ELABORATO
 A194PD S9 R008 0

**NUOVO TRONCO SUPERIORE ACQUEDOTTO
 DEL PESCHIERA
 dalle Sorgenti alla Centrale di Salisano**

PROGETTO DEFINITIVO

Indicazioni per l'ottemperanza alle
 prescrizioni formulate con il parere
 forestale

Figura 3 Superficie boschiva interferita dal cantiere M6.

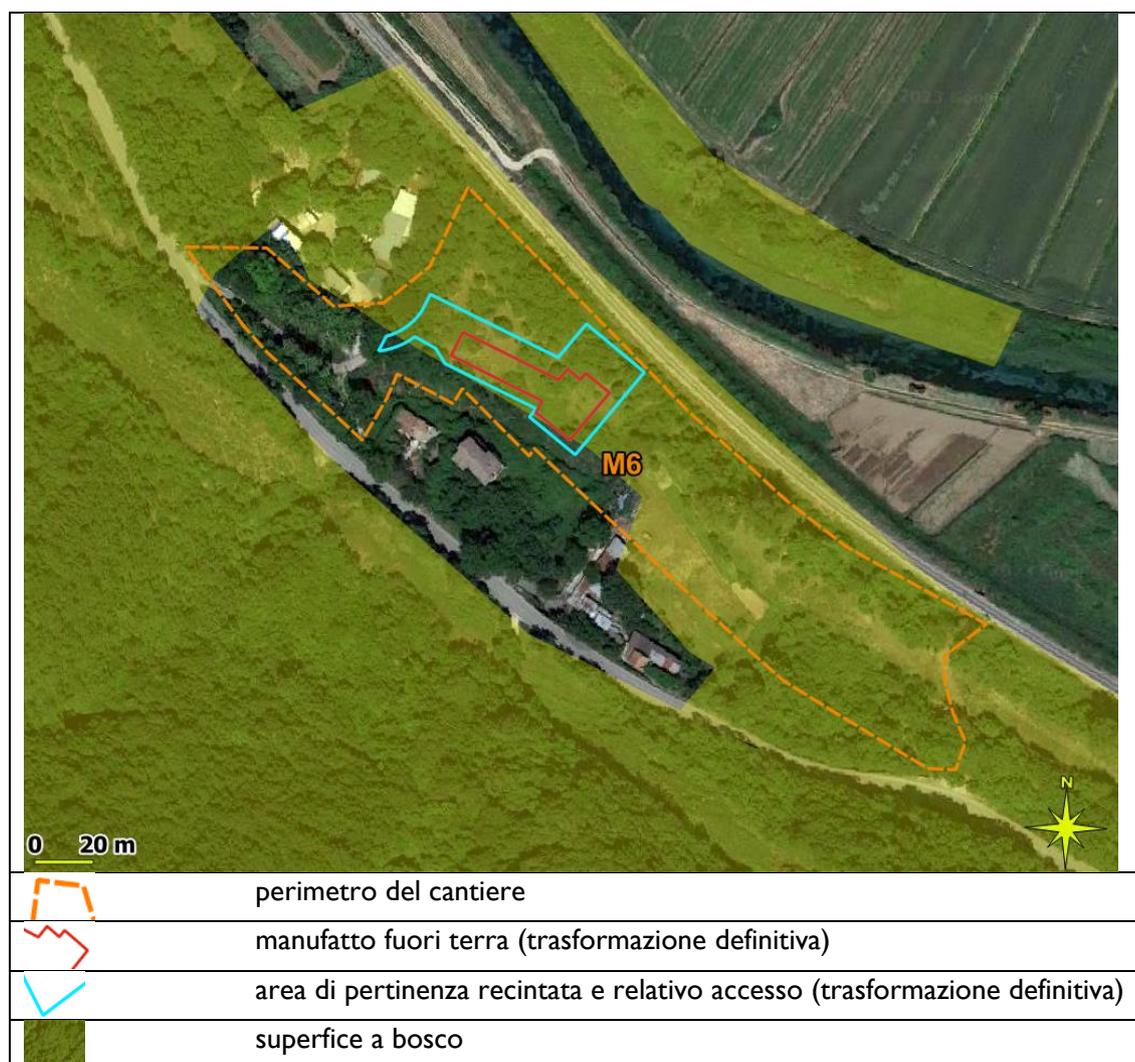
- 1) si chiede un elaborato tecnico che riporti a seconda del tracciato prescelto, la precisa individuazione delle aree boscate, oggetto di trasformazione in via definitiva e contestuale individuazione delle aree da destinare a compensazione;*

- 2) la valutazione di tutte le aree boscate che saranno trasformate definitivamente in altra destinazione, ai sensi dell’art. 37 della L.R. n.39/02, (somma complessiva in ettari di tutte le aree trasformate) quantificando anche le aree di cantiere momentaneamente trasformate e che in seguito verranno ricostituite attraverso opere di mitigazione, così come erano in origine.*

- 4) Si chiede inoltre, di descrivere, in base alla indagine vegetazionale effettuata, l’esatta perimetrazione di tutte le aree boscate da eliminare su adeguata cartografia specificandolo se tale area è stata percorsa dal fuoco o è soggetta a progetti di rimboschimento;*

Occorre comunque evidenziare che in un unico cantiere (M6) la superficie boschiva interferita, sia complessivamente che a titolo temporaneo, risulta superiore a 5 mila metri quadrati (Figura 3). Considerando la durata pluriennale del cantiere, si può ritenere che tale superficie boschiva risulti interferita in modo significativo dal punto di vista temporale e quindi in modo equiparabile a quello di una trasformazione a titolo definitivo. Si ritiene pertanto in via cautelativa di asservire la trasformazione del bosco presso il cantiere M6, situato nel comune di Cittaducale (RI) a un rimboschimento compensativo per una superficie pari a quella interferita dal cantiere stesso (ca. 1,1 ettari), come viene riportato nel Capitolo 4.

Figura 4 Modulo tipo di impianto forestale.

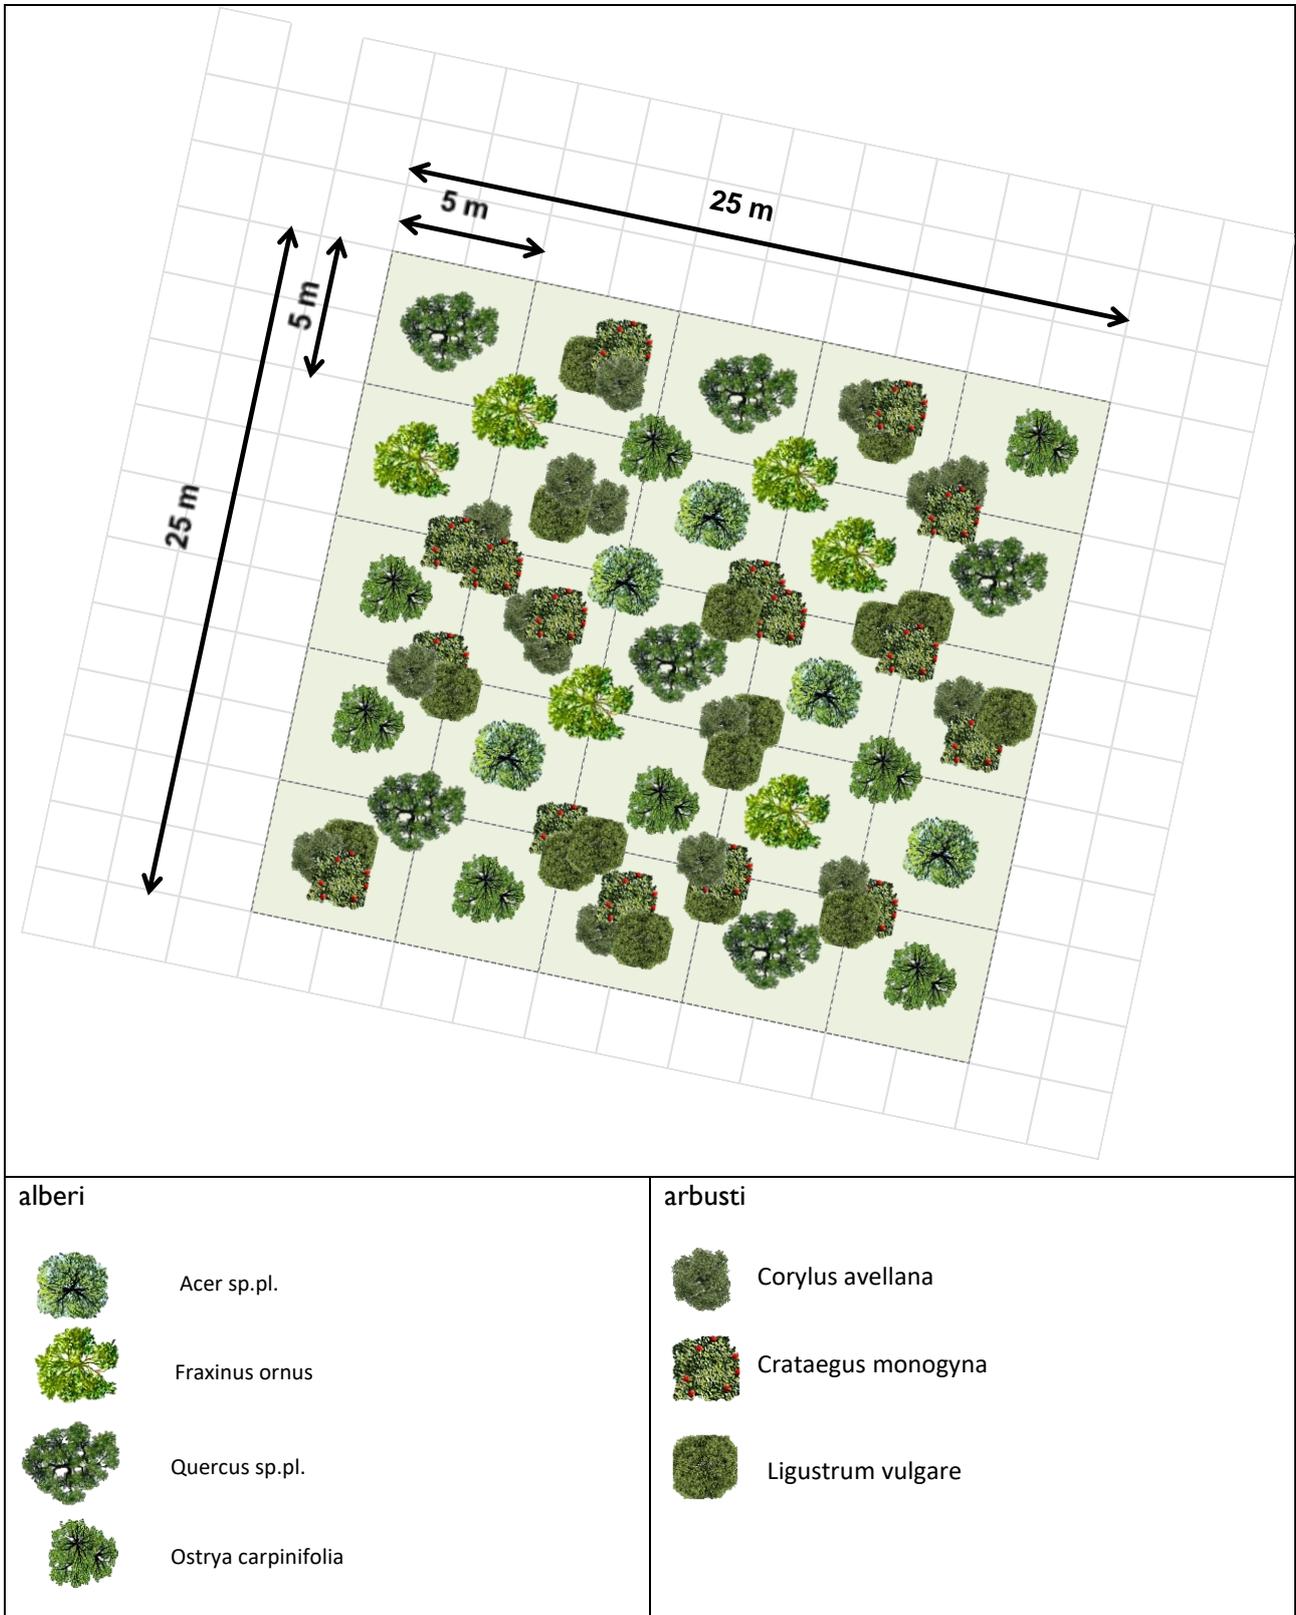
b) la densità d'impianto deve prevedere almeno n. 800 piantine/ha da eseguire secondo la tecnica a random, all'interno di un modulo quadrilatero irregolare e a sesto non regolare per tutta l'area da rimboschire; la sequenza dei moduli non deve essere ortogonale ma si deve appoggiare su profili curvilinei o sulle linee naturali del terreno, seguendo le curve di livello, al fine di armonizzarsi con la visione paesaggistica d'insieme.

c) Si devono creare piste perimetrali e una pista centrale larghe al massimo 3 mt per il passaggio di eventuali mezzi antincendio e di soccorso; le piste devono aggirare le eventuali zone dove si verifica ristagno dell'acqua;

Lo schema di impianto (Figura 4) prevede che gli alberi siano piantati singolarmente, mentre gli arbusti in gruppi di tre piante, appartenenti ad almeno due specie differenti. Rispetto a una griglia con maglie di 5 m, ciascuna specie di albero o gruppo di arbusti, come detto scelti casualmente, è quindi piantato al centro di ciascuna maglia e quindi ai suoi vertici. La densità finale dell'impianto è di ca. 1.150 piante a ettaro.

La disposizione delle file, mostrate nello schema di impianto in modo parallelo tra loro per questioni grafiche, sul terreno seguirà invece la naturale morfologia e quindi si adeguerà eventualmente ai profili curvilinei peculiari dell'area dove verrà realizzato l'impianto.

Lo schema di impianto terrà conto nella realizzazione di piste perimetrali e di una pista centrale larghe al massimo 3 m per il passaggio di eventuali mezzi antincendio e di soccorso; le piste aggireranno eventuali zone dove si verifica ristagno dell'acqua
